CIRCULAR DE RESPUESTAS NO. 01

**PROCEDIMIENTO DE LICITACIÓN PÚBLICA NACIONAL
NO. MOPC-CCC-LPN-2021-0026**

**“CONSTRUCCIÓN Y RECONSTRUCCIÓN DE OBRAS DE INFRAESTRUCTURA
VIAL EN LAS PROVINCIAS AZUA, BARAHONA, INDEPENDENCIA, PERAVIA,
SAN CRISTÓBAL, LA ALTAGRACIA, LA ROMANA, SAN JUAN DE LA MAGUANA,
SANTO DOMINGO Y MONTE PLATA”**

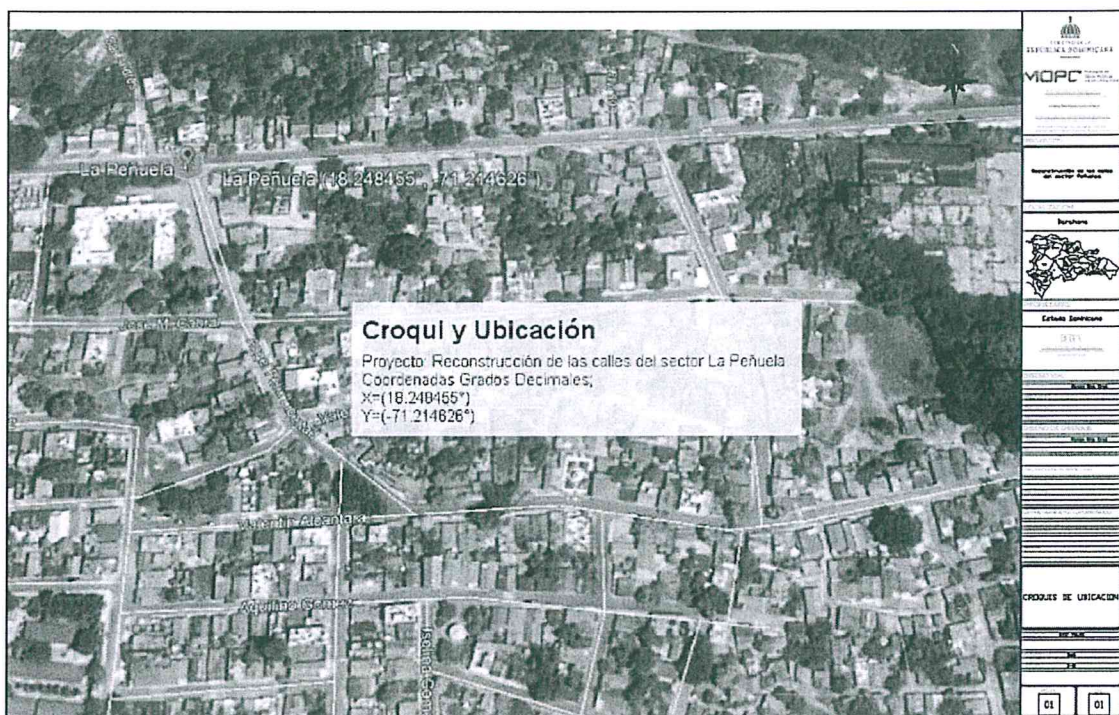
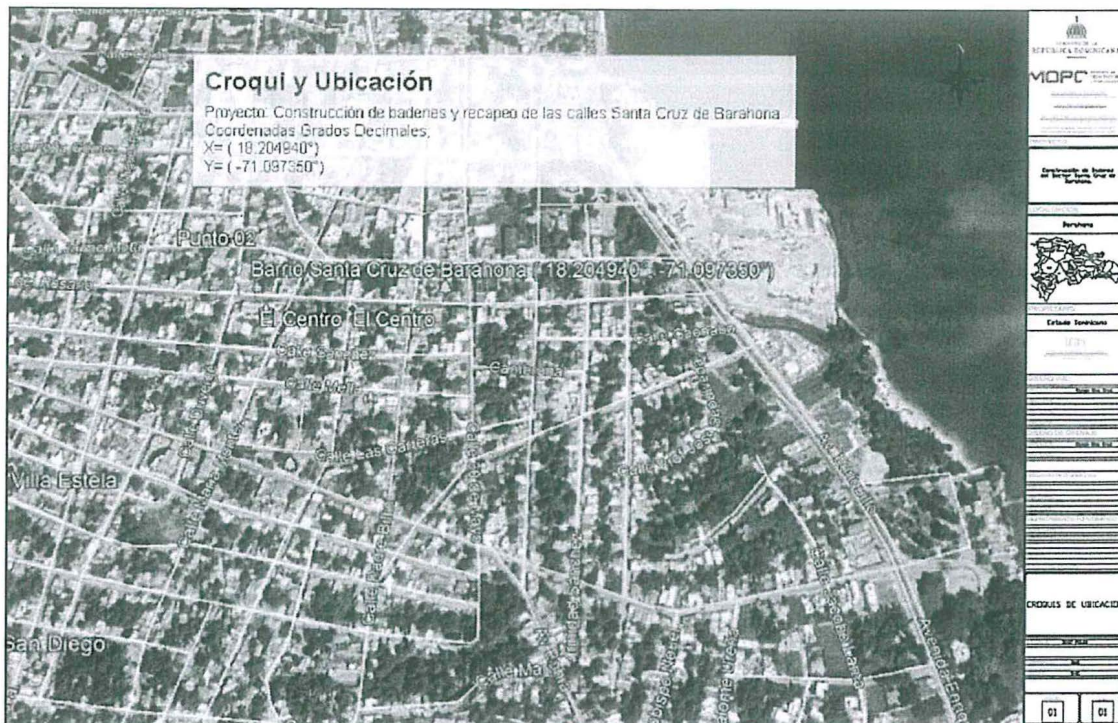
- e) Definir el alcance o cuales son las calles a intervenir en el lote 3 y 5.

Lote 3, ítem 1

Lote 3, ítem 2

Lote 3, ítem 3

NO. PROYECTO 2610 CONSTRUCCION DE ACERAS MUNICIPIO MATANZA/SAN JOSE,
PROVINCIA PERAVIA
INFORME DE LEVANTAMIENTO

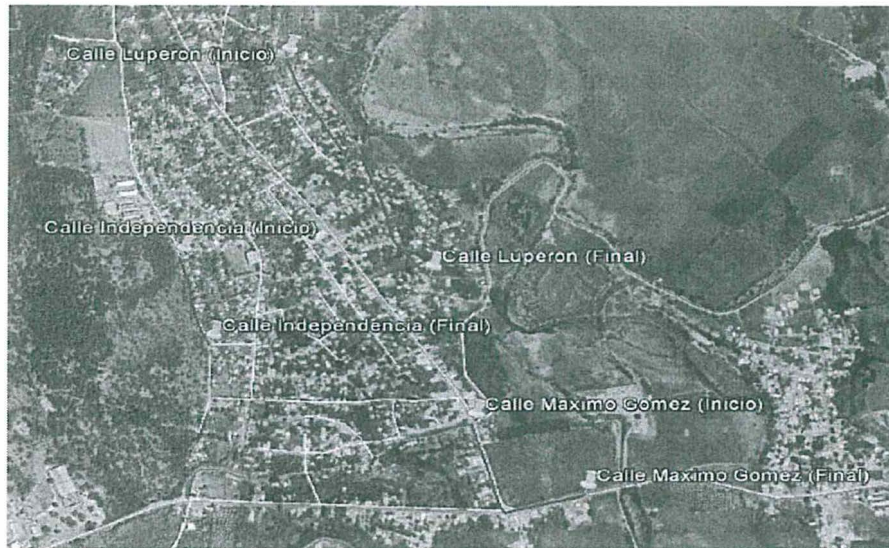
- f) Especificar ubicación (croquis) y/o longitud de los tramos de rehabilitación de calles y de carretera del lote 7 ítem 2, lote 7 ítem 4.

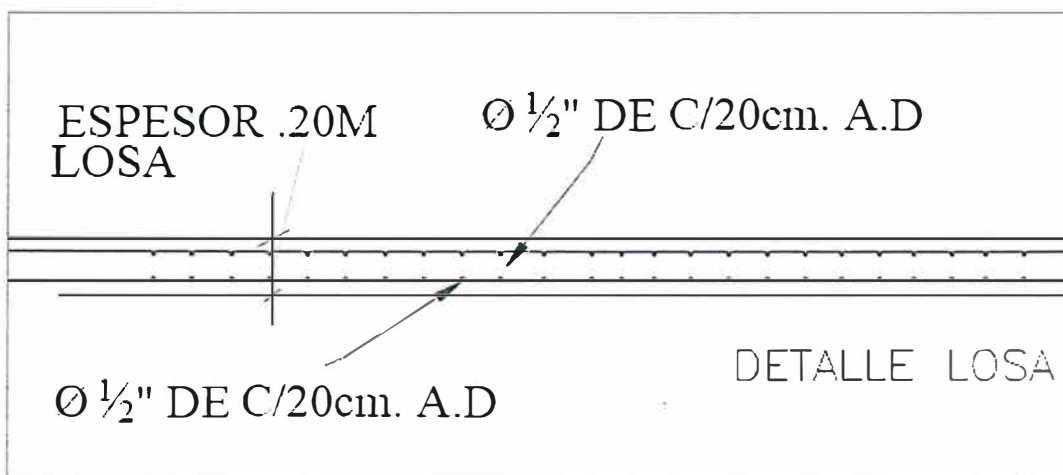
- c) Favor suministrar planos estructurales del puente (Especialmente configuración metálica)

Ver Anexo Adicional (lote 9 ítem 4)

DETALLE SECCIÓN TÍPICA DE BADÉN

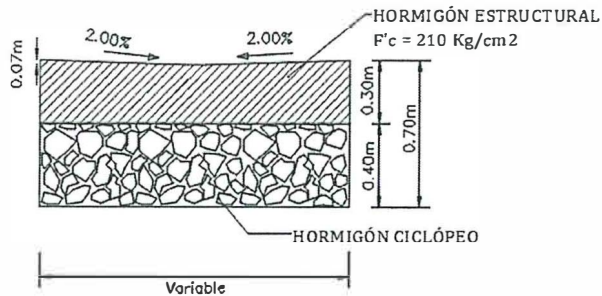
- o) Plano detalle badenes

DETALLE SECCIÓN TÍPICA DE BADÉN

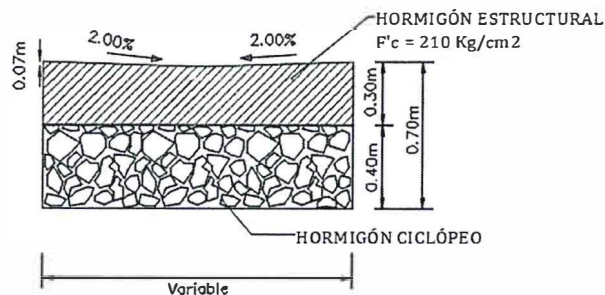
q) Plano detalle badenes

**DETALLE
SECCIÓN TÍPICA DE BADÉN**

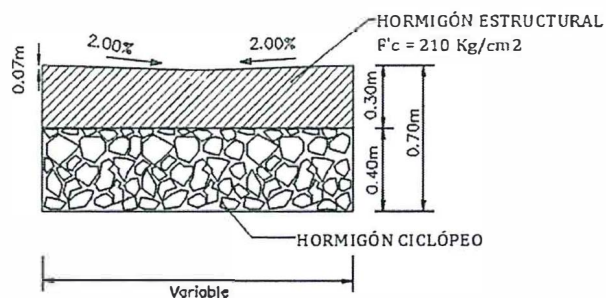
- t) Plano detalle badenes

DETALLE SECCIÓN TÍPICA DE BADÉN

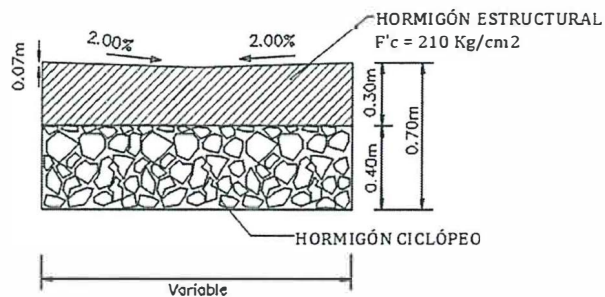
w) Plano detalle badenes

DETALLE SECCIÓN TÍPICA DE BADÉN

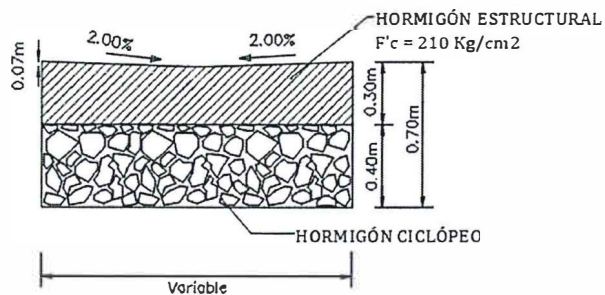
y) Plano detalle badenes

**DETALLE
SECCIÓN TÍPICA DE BADÉN**

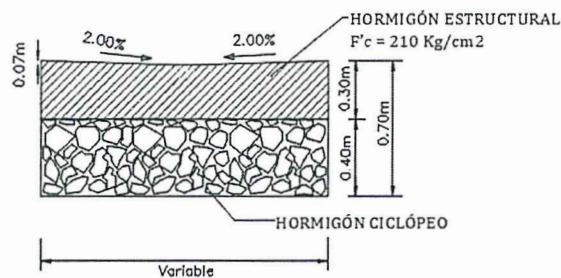
aa) Plano detalle badenes
